**Verslag huishoudelijke elektrische installatie op laagspanning en zeer lage spanning****Algemeen:**

Referentie: 004-20260506-02	Datum controle: 06/05/2026
Keurder: 004

Eigenaar: Onbekend	EAN-code: Onbekend
Adres installatie: Oudstrijdersstraat 11, 1600 - Sint-Pieters-Leeuw	Nummer teller(s): 2352310
Distributienetbeheerder installatie: Sibelga	
Datum uitvoering installatie: <input checked="" type="checkbox"/> Vóór 01/10/1981 <input type="checkbox"/> Tussen 01/10/1981 en 01/06/2020 <input type="checkbox"/> Vanaf 01/06/2020	
Type: <input checked="" type="checkbox"/> Wooneenheid <input type="checkbox"/> Niet-huishoudelijk <input type="checkbox"/> PV <input type="checkbox"/> Batterij <input type="checkbox"/> Laadpaal

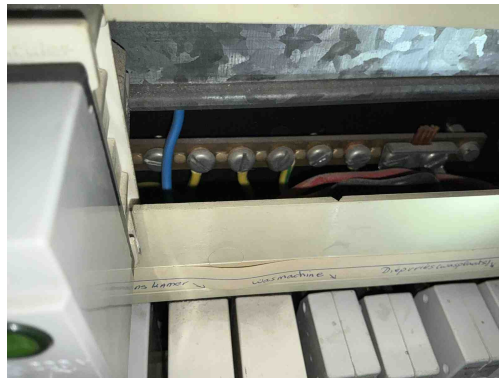
De verplichting, wanneer er inbreuken zijn vastgesteld tijdens het controlebezoek, een nieuw controlebezoek te doen verrichten door hetzelfde erkend organisme om na te gaan of na afloop van de termijn van één jaar de inbreuken verdwenen zijn. Indien tijdens dat tweede bezoek wordt vastgesteld dat er nog inbreuken overblijven, moet het erkend organisme een kopie van het verslag van het controlebezoek sturen naar de Algemene Directie Energie die belast is met het hoog toezicht op de huishoudelijke elektrische installaties.

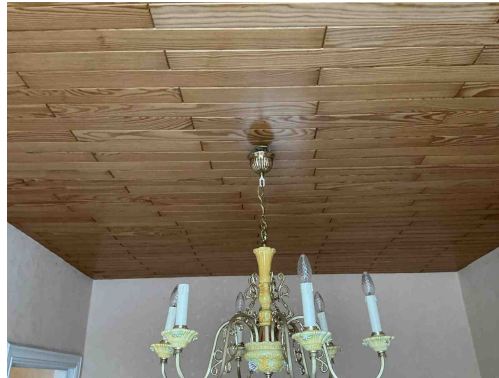
B02 - Het elektrisch verdeelbord is onvoldoende bereikbaar (Boek 1: 5.3.5.1).
Opmerking: Oa bord 2

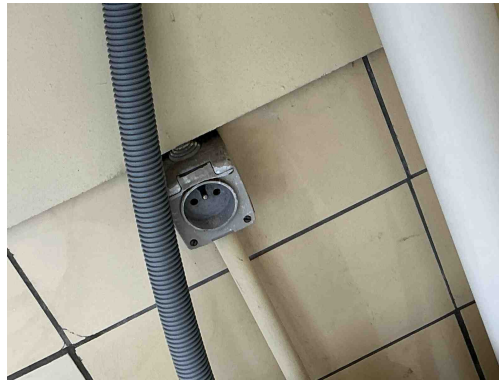
T23 - Het elektrisch materiaal is beschadigd. (Boek 1: 1.4.1.3).
Opmerking: Oa badkamer, slaapkamer 1

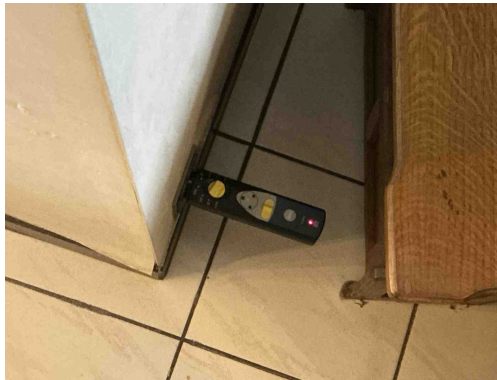
A20 - Er bevindt zich een contactdoos zonder beschermingsgeleider in de elektrische installatie. Deze is niet geplaatst achter een differentieelstroombeschermingsinrichting met grote (max. 30mA) of zeer grote (max. 10mA) gevoeligheid.

Opmerking: Oa badkamer

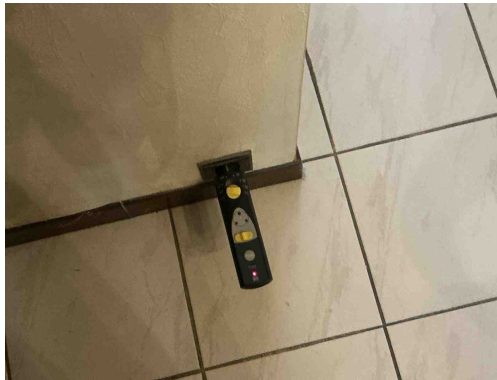
A16 - Er is geen continuïteit van de beschermingsgeleider van de contactdoos (Boek 1: 5.4.3.4).
Opmerking: Oa living, cuisine,..

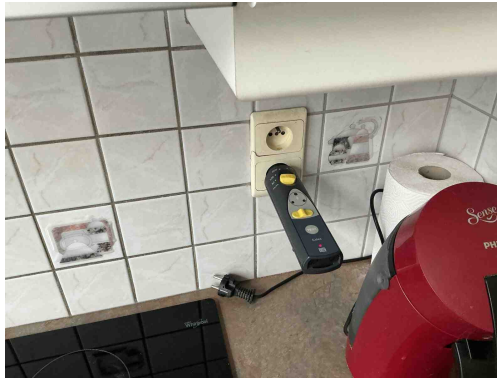
A16 - Er is geen continuïteit van de beschermingsgeleider van de contactdoos (Boek 1: 5.4.3.4).
Opmerking: Oa living, cuisine,..

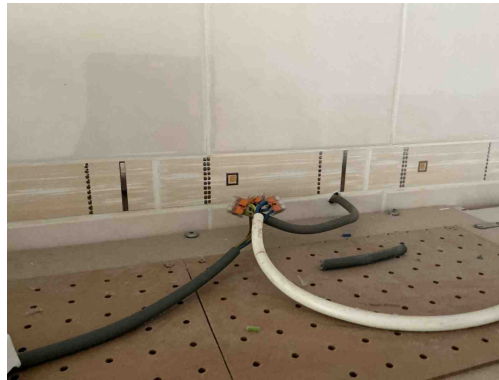
A16 - Er is geen continuïteit van de beschermingsgeleider van de contactdoos (Boek 1: 5.4.3.4).
Opmerking: Oa living, cuisine,..
